改善箇所説明図

代表型式：カトウ UDS-KRC011

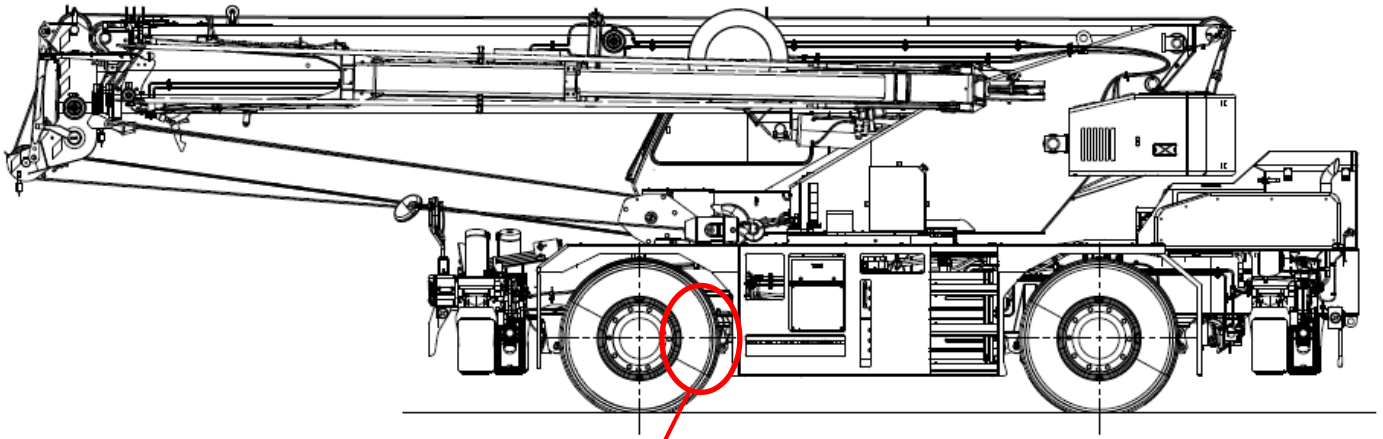
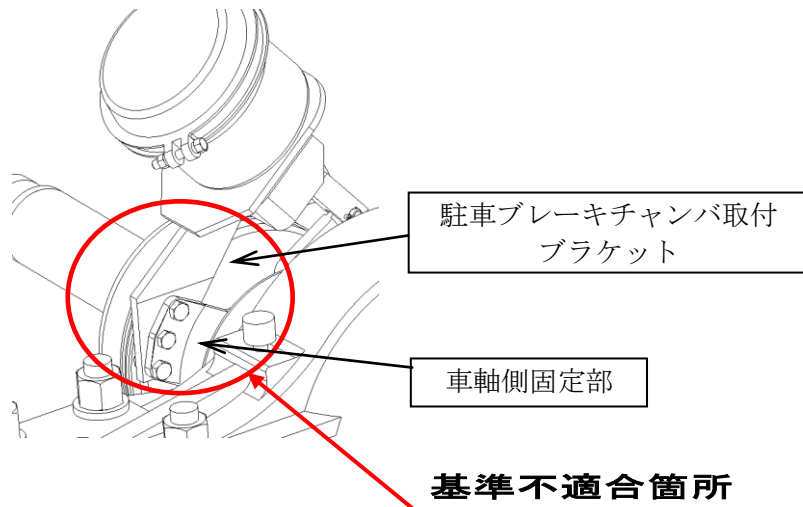
ホイール・クレーンの駐車ブレーキにおいて、ブレーキチャンバを取り付けるブラケットの表面処理が不適切なため、ブラケットを取り付けるボルトの軸力が低いものがある。そのため、走行等の振動によりボルトが緩みブレーキチャンバの取付位置がずれ、最悪の場合、駐車ブレーキが作動しなくなるおそれがある。

全車両、駐車ブレーキチャンバ取付ブラケットと車軸側固定部の取付面と取付ボルト、ナット座面の塗装を剥離し再度取り付ける。

注：□ は、塗装を剥離する部品を示す。
